# Fiche des constatations effectuées lors d'une visite d'inspection

## - DREAL Bourgogne Franche-Comté -

Réf.OH/2017-103

| <b>Société :</b> Lejay Lagoute   |  | <b>Régime :</b> A                             |   |

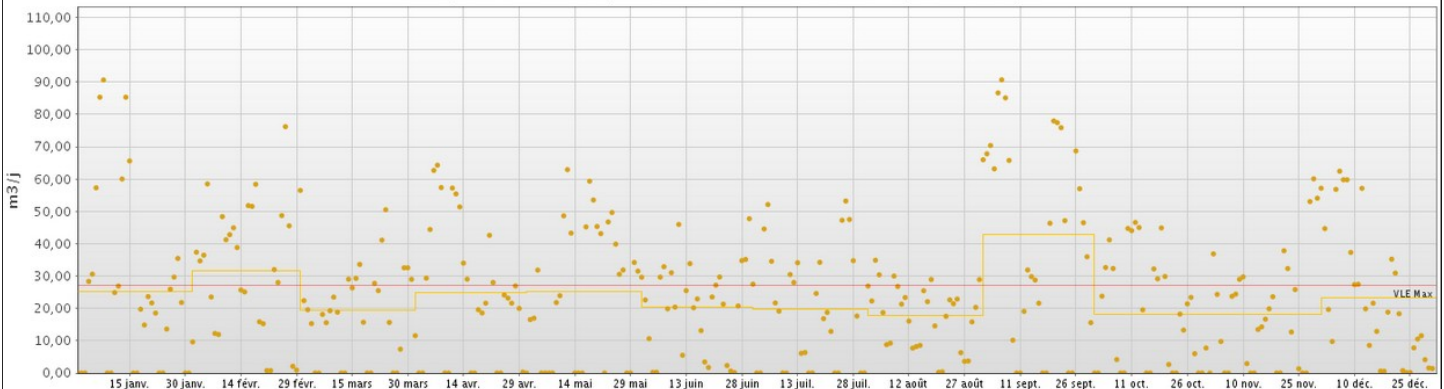
qu'il n'y a pas de perturbation du canal de mesure ». L'inspection constate que le placement de la sonde pH, située dans un coin juste à côté de la vanne de fermeture (et donc sujette à des à coups de débits lors des manipulations de la vanne + dans une zone d'écoulement différente) ne permet pas de respecter l'article « 4.3.6.2.2 Section de mesure » de l'arrêté préfectoral (« implantation dans une section dont les caractéristiques (rectitude de la conduite à l'amont, régime d'écoulement » permette de réaliser des mesures représentatives de manière à ce que la vitesse n'y soit pas sensiblement ralentie par des seuils ou obstacles situés à l'aval et que l'effluent soit suffisamment homogène). Le constat est **non conforme**.

- Le pH : le site de Lejay lagoute connaît des problèmes de **non-conformités** récurrentes sur le pH pour une valeur limite à respecter : entre 5,5 et 8,5 (APA et convention de raccordement avec la STEP). Quelques exemples :
  - En mai 2016 : sur 31 mesures, 23 sont non conformes (74%) avec un minimum atteint à 4,4.
  - En juillet 2016 : 100 % des mesures sont non conformes (31 mesures) avec un minimum atteint à 3,6.
  - En novembre 2016 : sur 30 mesures, 10 sont non conformes soit 33 % avec un minimum atteint à 4,6.
  - En décembre 2016 : sur 31 mesures, 20 sont non conformes soit 65 % avec un minimum atteint à 3,9.

À noter cependant que la sonde pH n'est pas bien positionnée au niveau du canal de mesure (dans le coin à côté de la vanne d'isolement qui est régulièrement manoeuvrée), ce qui peut fausser les mesures.

- l'étude (pour un coût d'environ 9500 euros) d'un projet d'homogénéisation pour lequel des éléments ont été adressés à l'inspection par courrier du 29 mars 2016. Il s'agit d'intégrer en amont du canal de mesure : la vanne d'isolement (déplacée), un poste de relevage et une cuve de 60m<sup>3</sup> (9300 mm de hauteur hors tout et 3023 mm de diamètre) encadrée par un muret d'1 m qui ferait rétention. Les premiers coûts avancés atteignent 110 000 euros (hors coût du préleveur réfrigéré automatique). L'exploitant considère que ce système tampon devrait lui permettre de devenir conforme pour ses rejets. **L'inspection recommande à l'exploitant, en cas de non-respect résiduel du pH, d'envisager la possibilité de prévoir une solution alternative (neutralisation ou autre ...) pouvant facilement et à moindre coût être intégrée à son projet initial.**
